Niniejszy projekt / ~~szkic~~ organizacji ruchu zaopiniowano w zarządzie drogi

NEGATYWNIE

INWESTOR:	ztm	**Zarząd Transportu Miejskiego** Ul. Żelazna 61 00-848 Warszawa tel. 22 459-41-00 http: www.ztm.waw.pl	
PROJEKT:	BIURO PROJEKTOWE TOP DROGI - INŻYNIERIA RUCHU	**TOP Jacek Drążkiewicz** Ul. Złota 64/66 lok. 15 00-821 Warszawa http: www.jd-projekt.waw.pl	Biuro techniczne: Ul. Bronowska 7F 03-995 Warszawa tel. 22 423-20-16 e-mail: info@jd-projekt.waw.pl
OBIEKT:	**ul. Saska,** **odcinek od ul. Zwycięzców do Al. Jerzego Waszyngtona**		
NAZWA RYSUNKU:	Projekt organizacji ruchu - - wyznaczenie pasów rowerowych		
AUTOR: inż. J. Drążkiewicz			
Rys. Nr: 1	SKALA: 1 : 500	DATA: .09.2013 r.

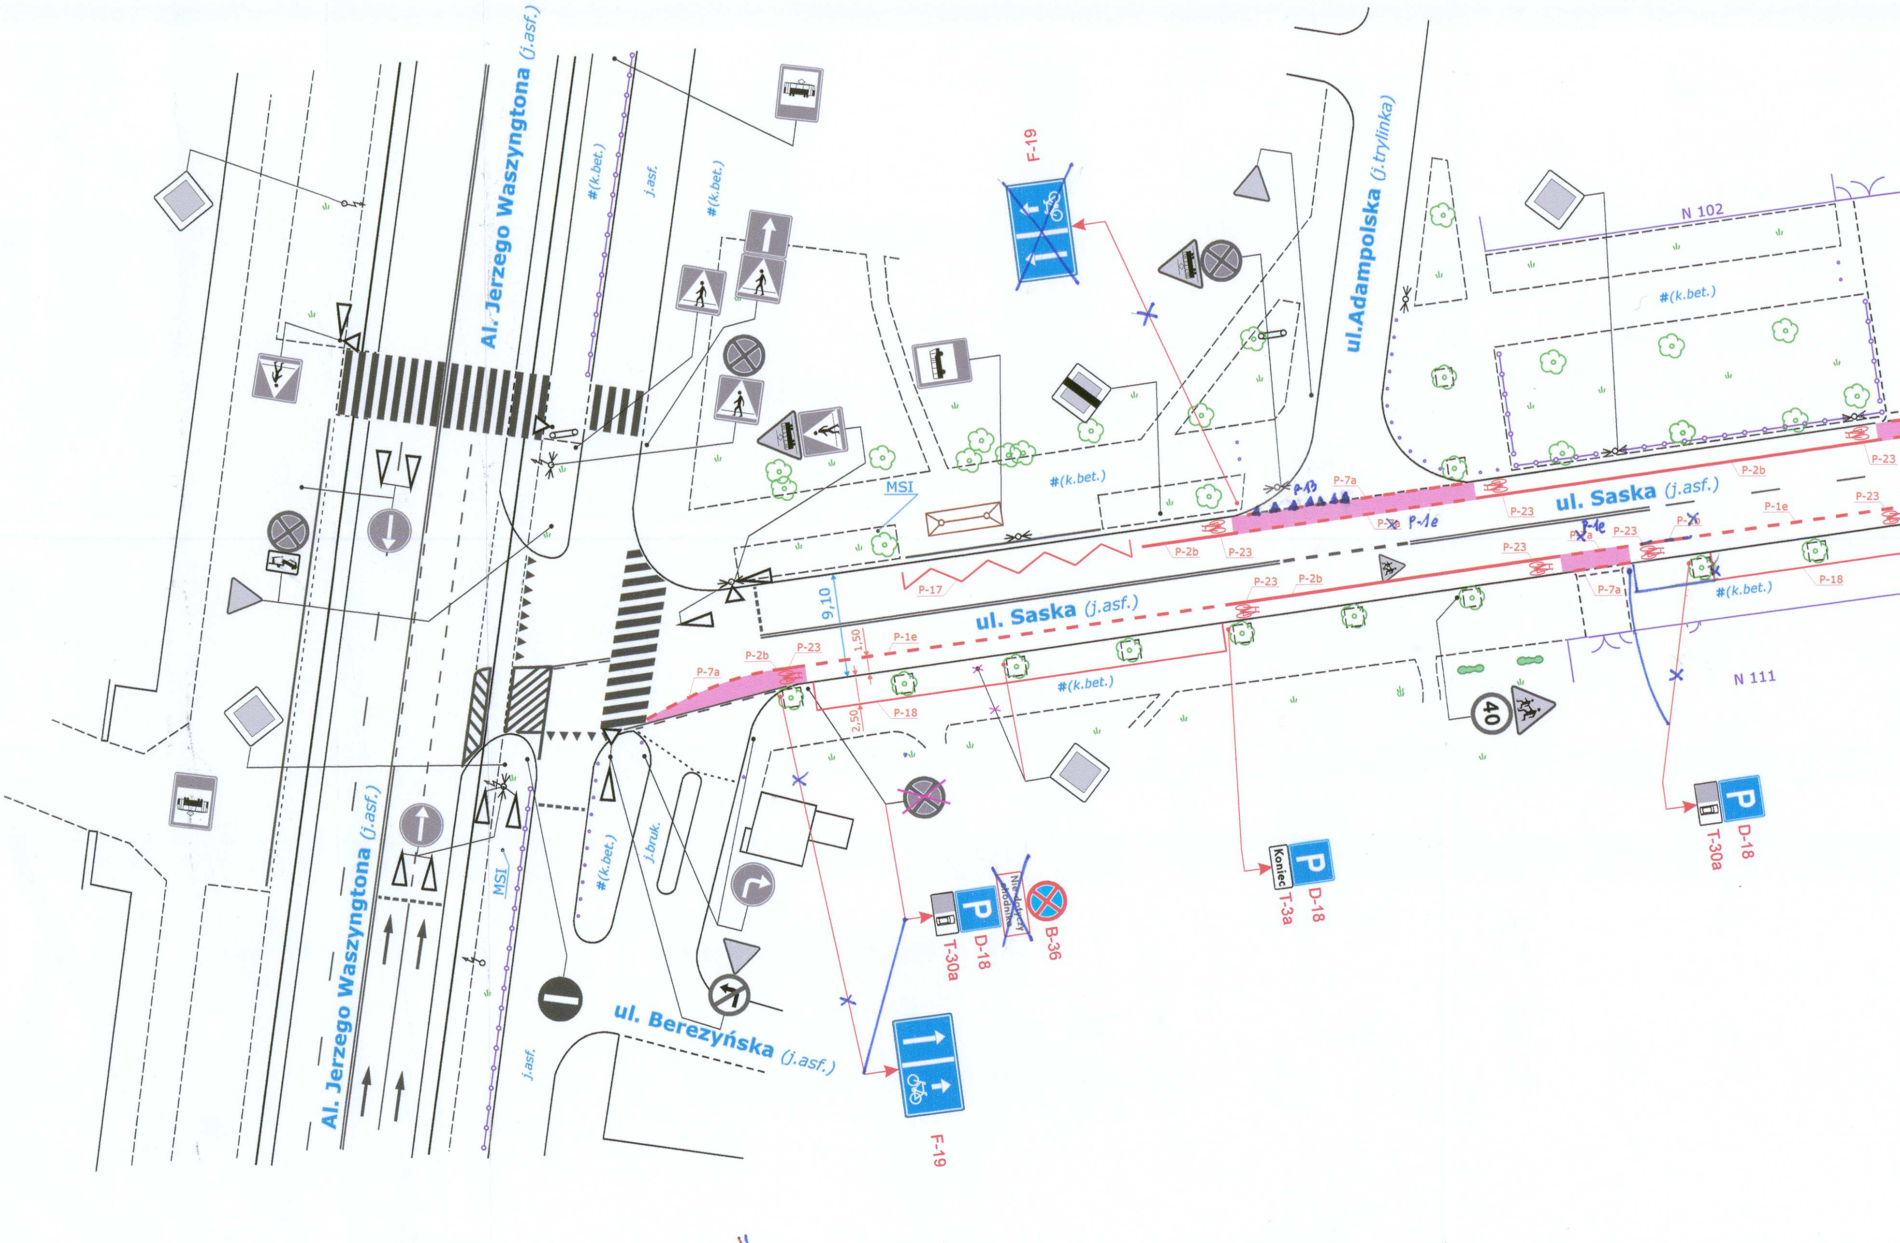
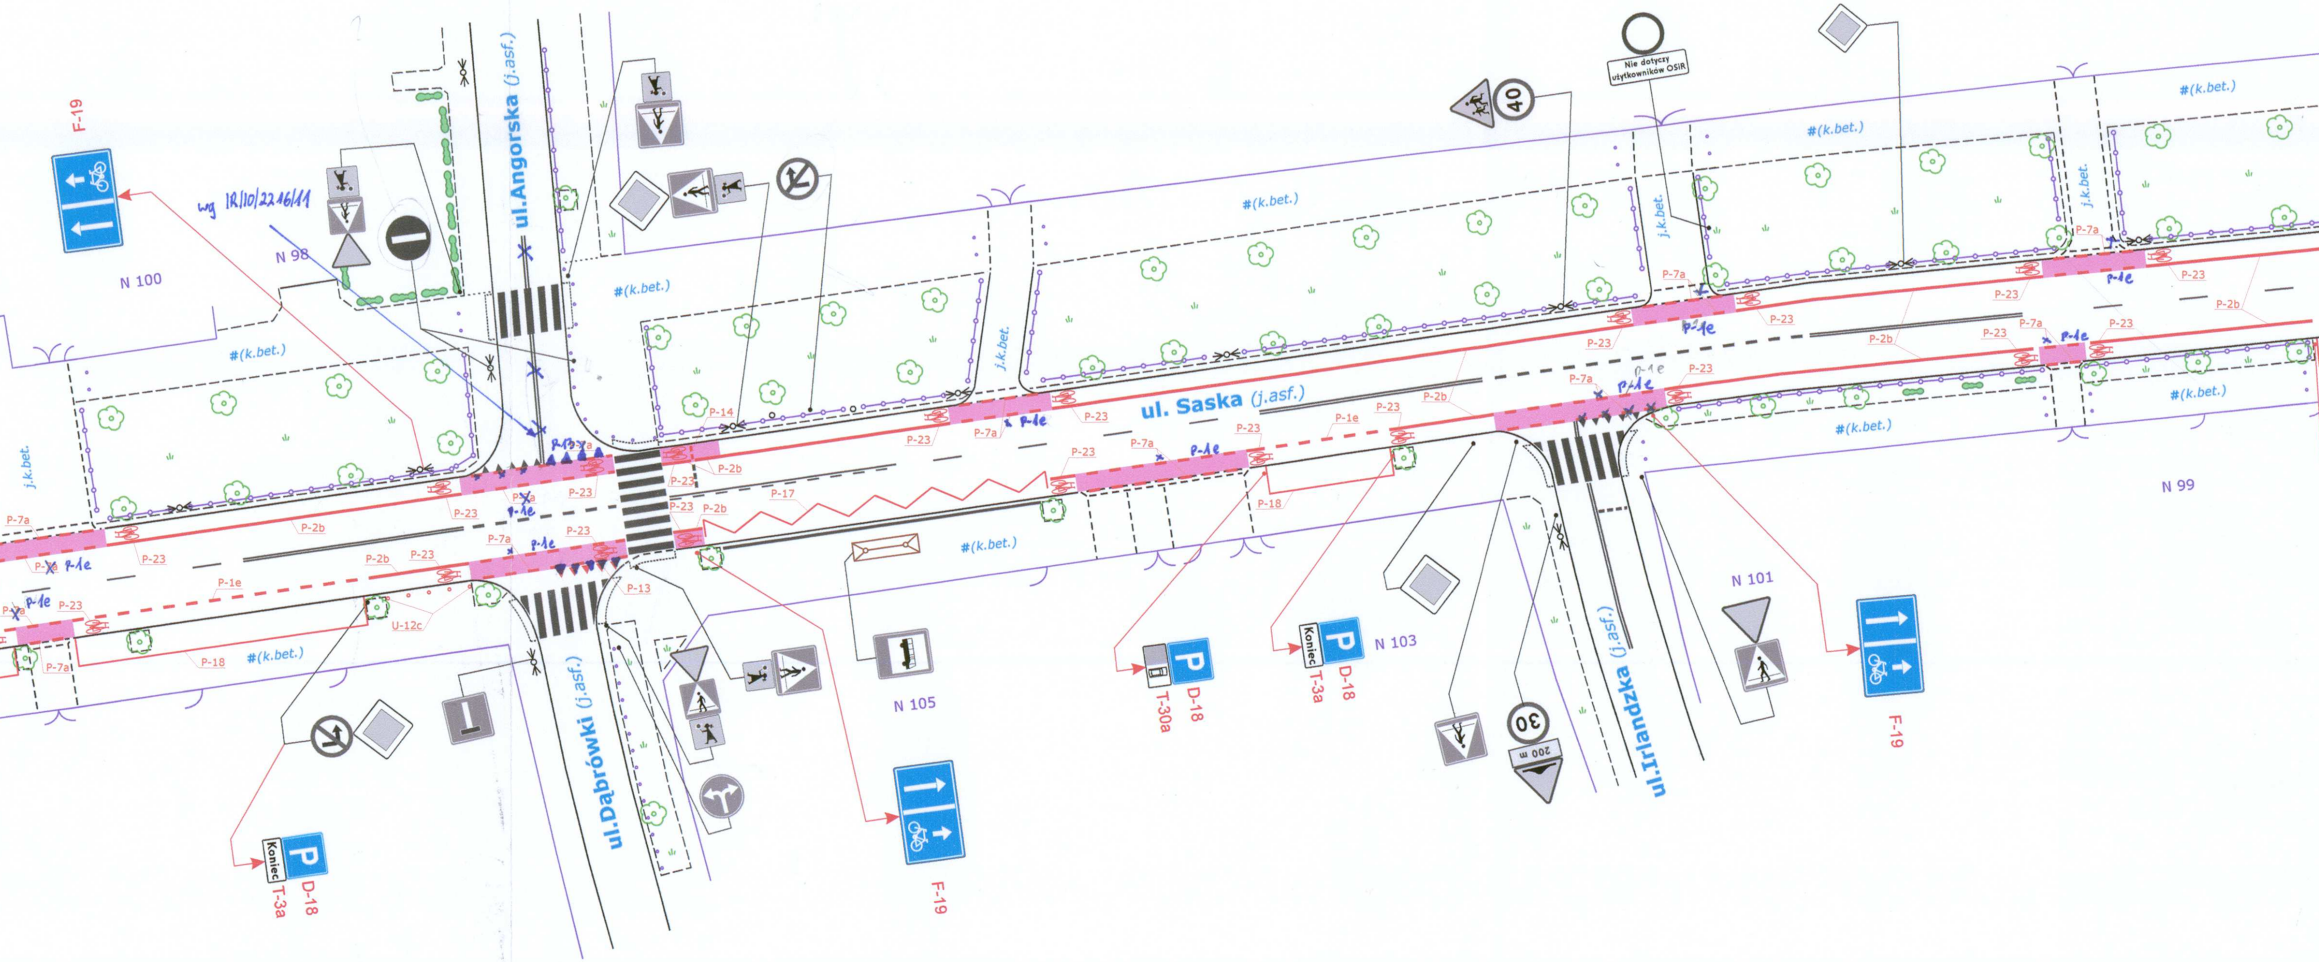
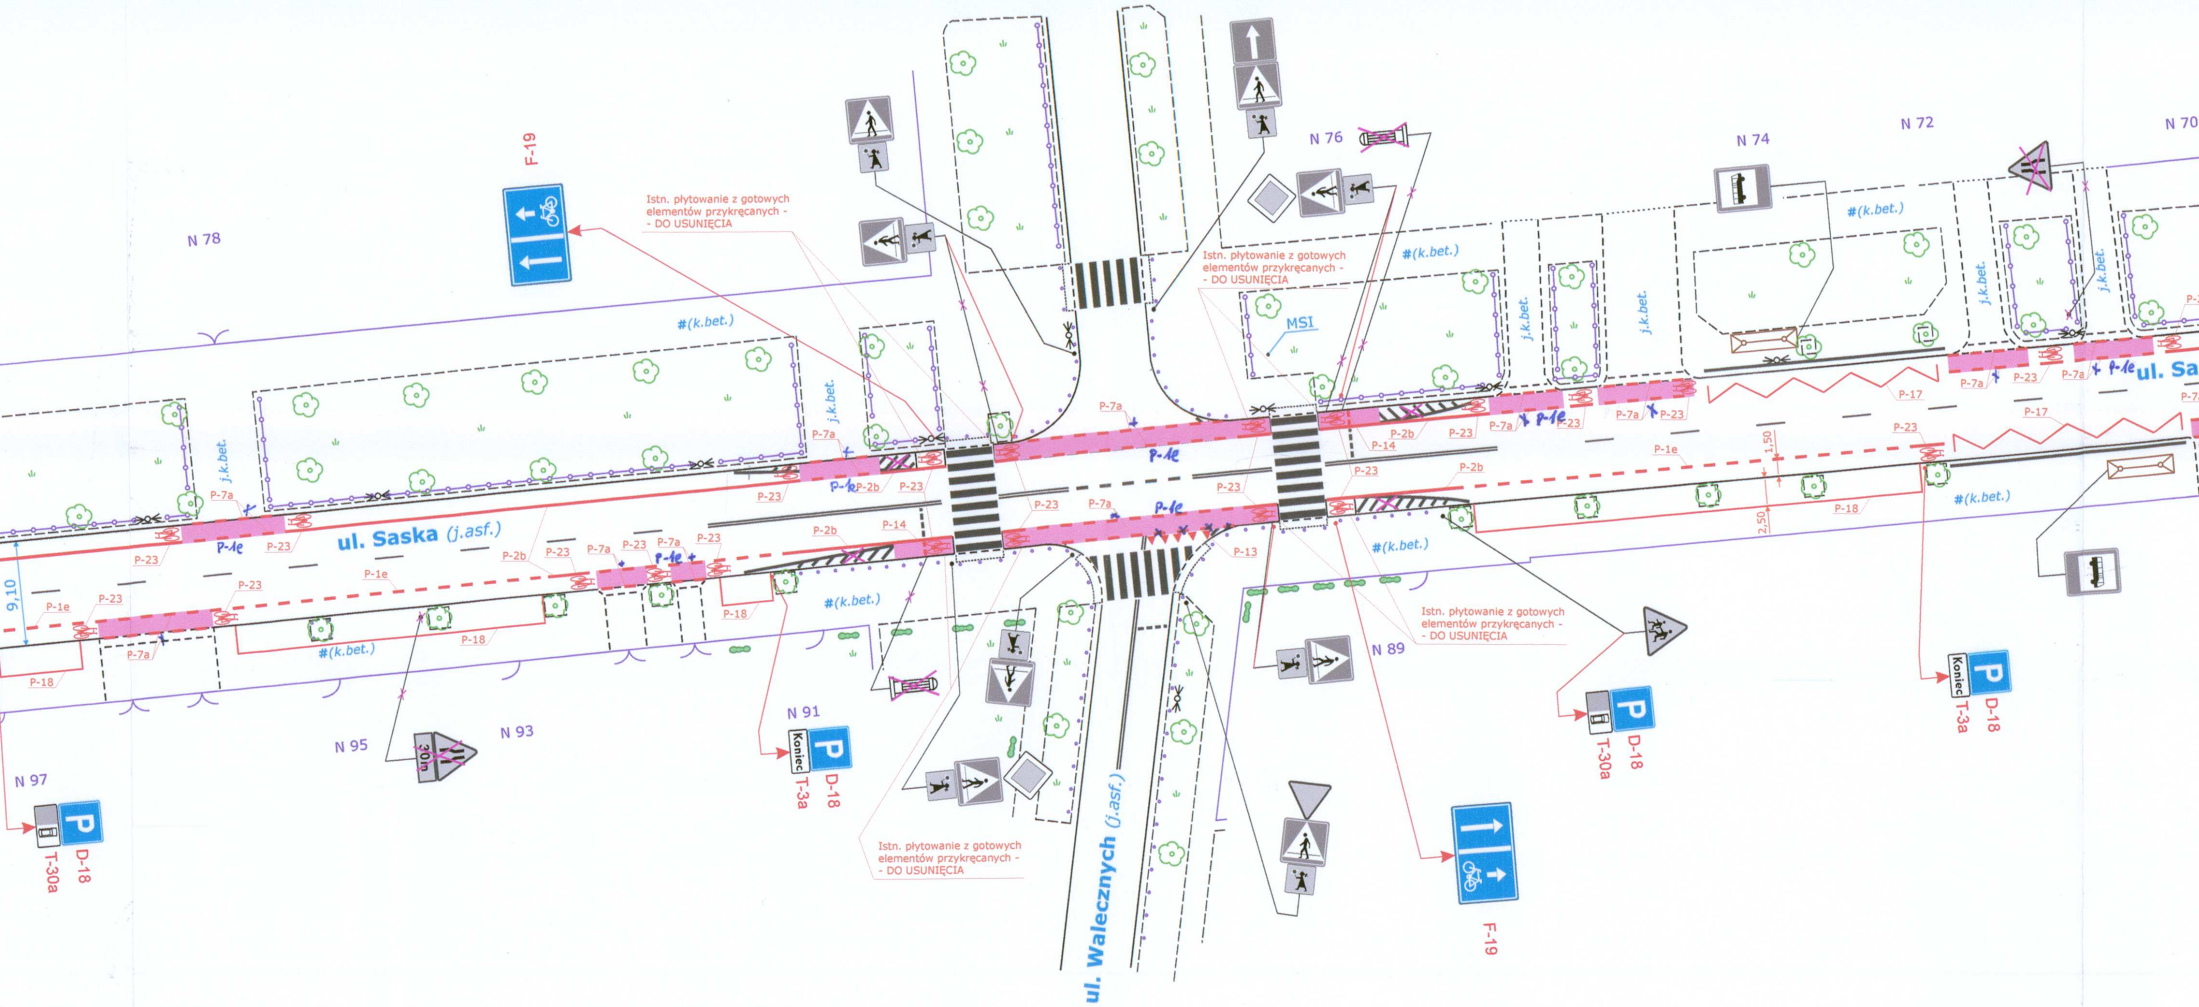
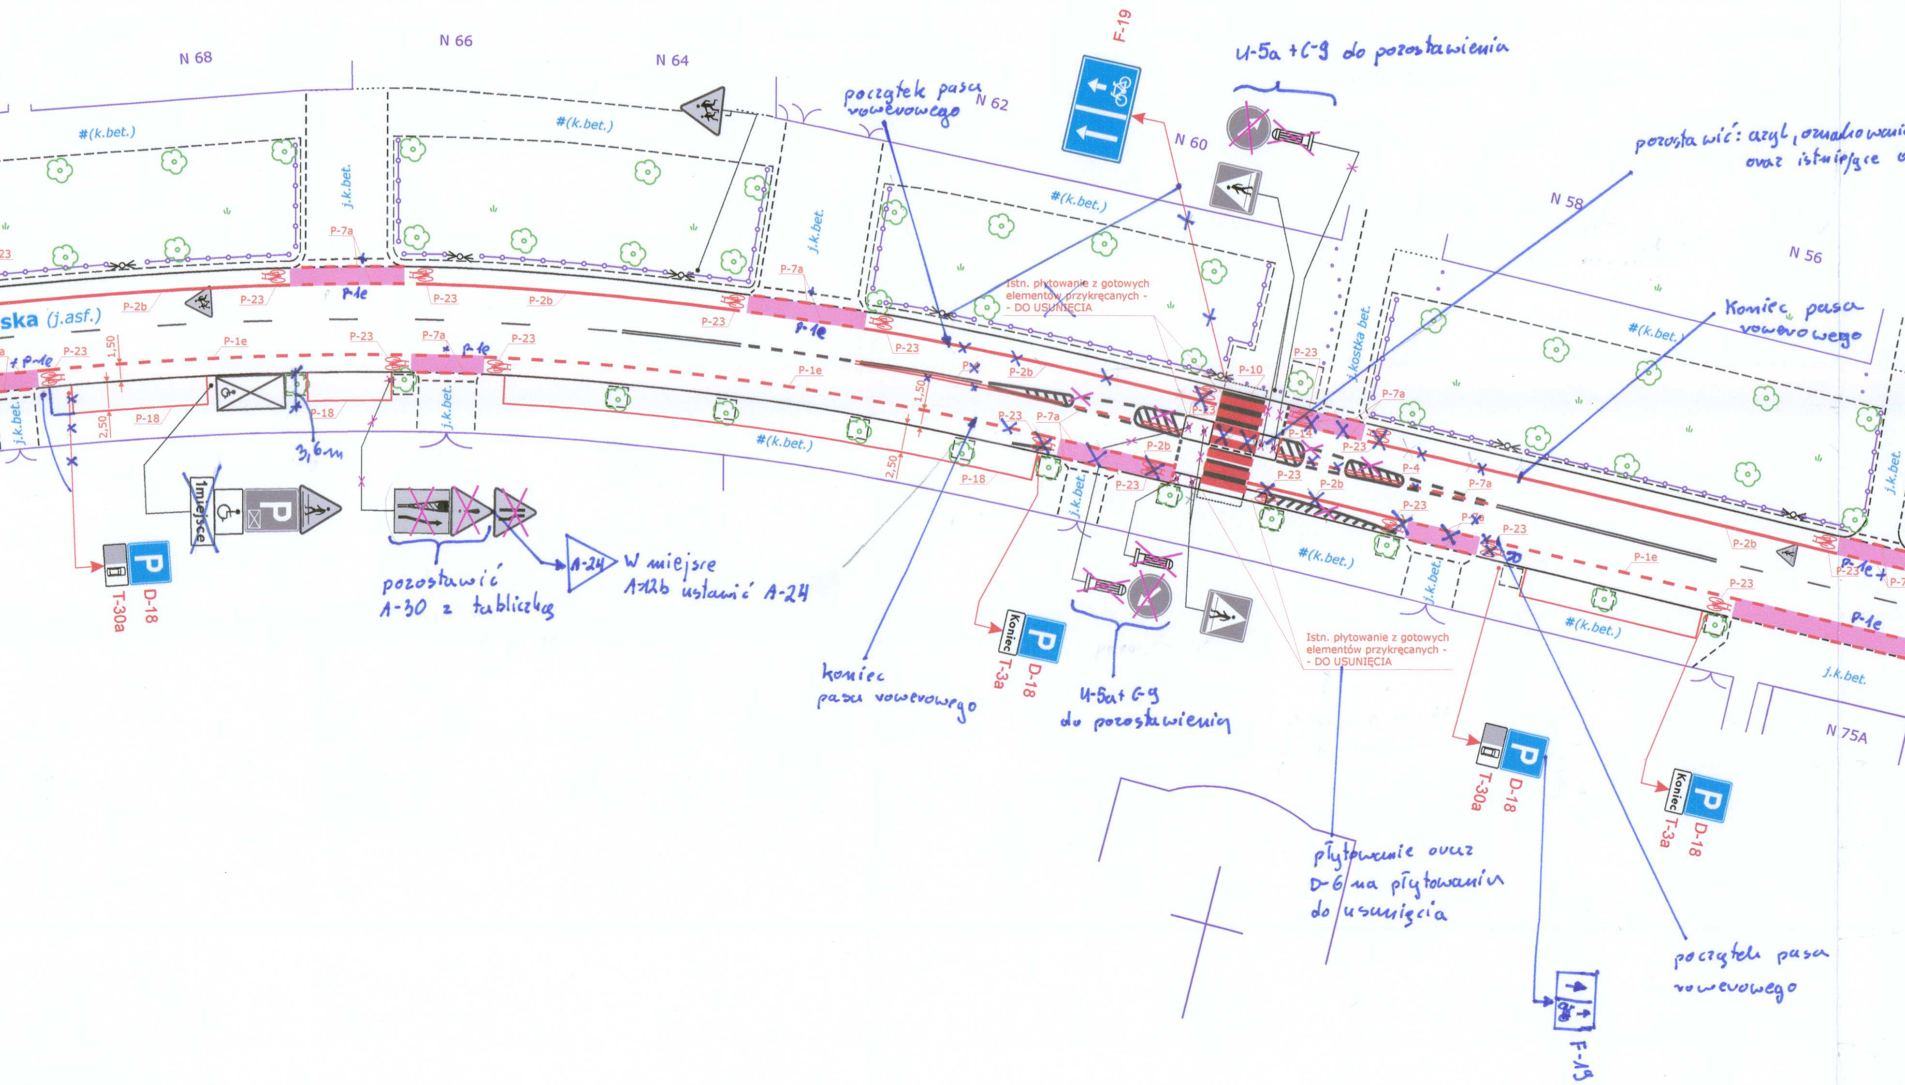
e D-6, U-5a + C-9 na azylu
znakowanie poziome P-21 + P-1e przed azylem

ZDM sugeruje jako alternatywę wybudowanie ścieżki rowerowej wzdłuż chodnika po zachodniej stronie ul. Saskiej.
Azyle na ul. Saskiej wybudowane w 2012 roku pozostają na gwarancji. Na ul. Saskiej istnieją przejścia edukacyjne z „Agatką”. Szerokość jezdni 9 metrów wymaga stosowania azyli w celu zapewnienia bezpieczeństwa pieszym.
